工程指示 / 要求簡箋(E.I.)

工程指示編號：EI / 1491 / 20

工程名稱：觀塘裕民坊

工程項目：幕牆 6/F 趟門大貨(T1-T5)

名稱	SD框邊企	制圖	LHR	2020.01.02	修改	A	
材料	X85571	復核	-	-	日期	2020.03.11	
顏色	EC-DG-S332054	批准	Jason	-	圖號	TD-M01Ra

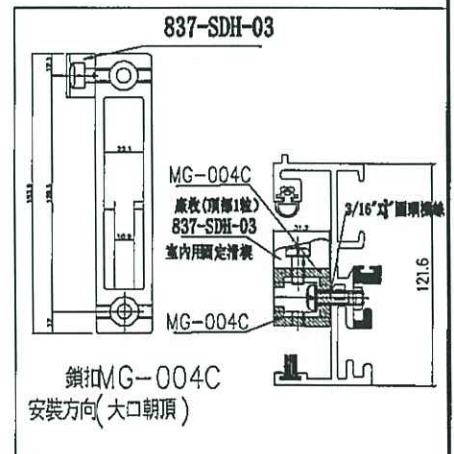
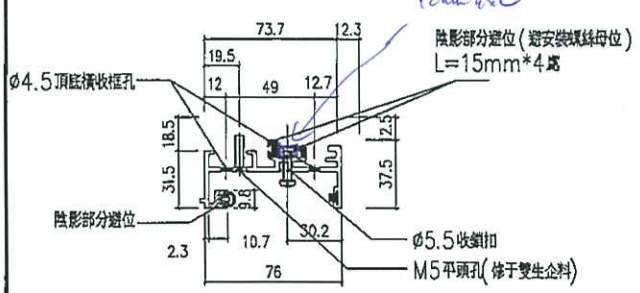
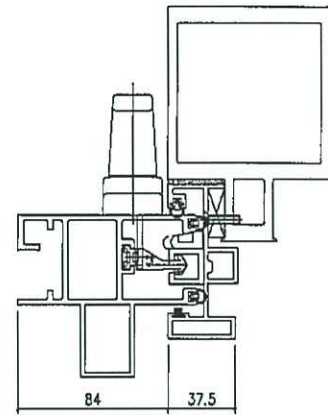
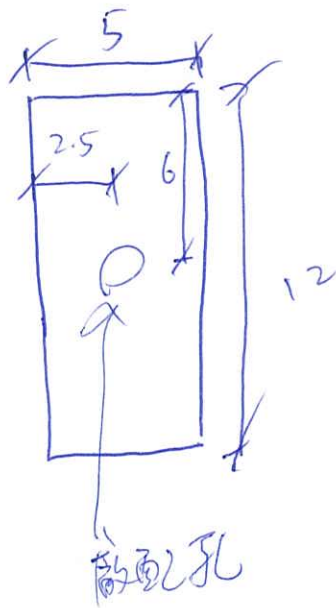
D 版: 趟門框修鎖盒孔位有誤，現趟門框加鋁巴修鎖盒用  
謝謝！

12x5mm 铝板

用铝料  
3mm厚
